RENESAS TECHNICAL UPDATE

製品分類	MPU&MCU	発行番号	TN-SH7-A684A/J	Rev.	第1版
題名	SH7780 SIOF マスタモード2 使用上の注意事項		情報分類	技術情報	
適用製品	SH7780 グループ	対象ロット等	関連資料	SH7780 ハードウェアマニュアル Rev.1.00 2006年1月11日 (RJ09B0221-0100)	
		全ロット

図1 マスタモード2 SIOF_SYNC 出力タイミング (転送開始後)

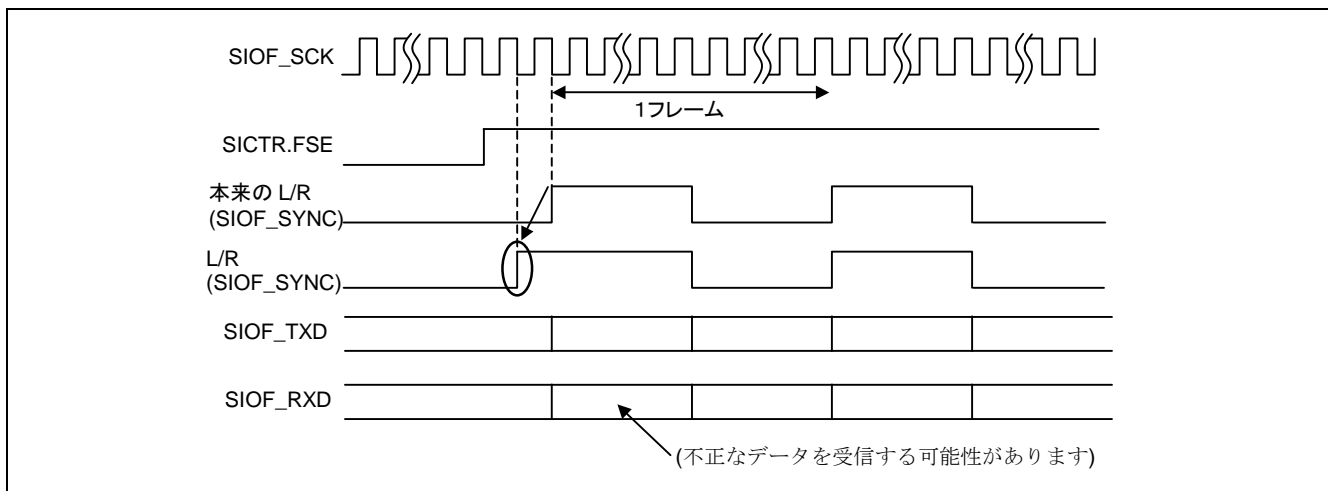
SH7780 の SIOF をマスタモード2で使用する場合、リセット後 SICTR.FSE=1 として転送を開始すると初回 L/R 信号(SIOF_SYNC)のアサートが常に1クロック早く開始されます(図1)。また、転送中に SICTR.FSE=0 として転送を中断し、再び SICTR.FSE=1 として転送を再開した場合、初回 L/R 信号(SIOF_SYNC)のアサートが1クロック遅れて開始される場合があります(図2)。いずれの場合も、初回の受信フレームの1スロットで不正なデータを受信する可能性があります。

1. L/R 信号のアサートが1クロック早くなる場合

SH7780 の SIOF での回避方法はありません。本現象がシステム上問題となる場合は、初回データを無効にする等、ユーザシステムでの対策をお願いします。

ユーザシステムでの対策が不可能な場合、SIOF の代わりに SSI をご使用ください。ただし、SSI の場合、マルチスロットによる全二重転送はできません。また、SH7780 の端子構成上、SSI を使用すると SIOF は使用できなくなります。
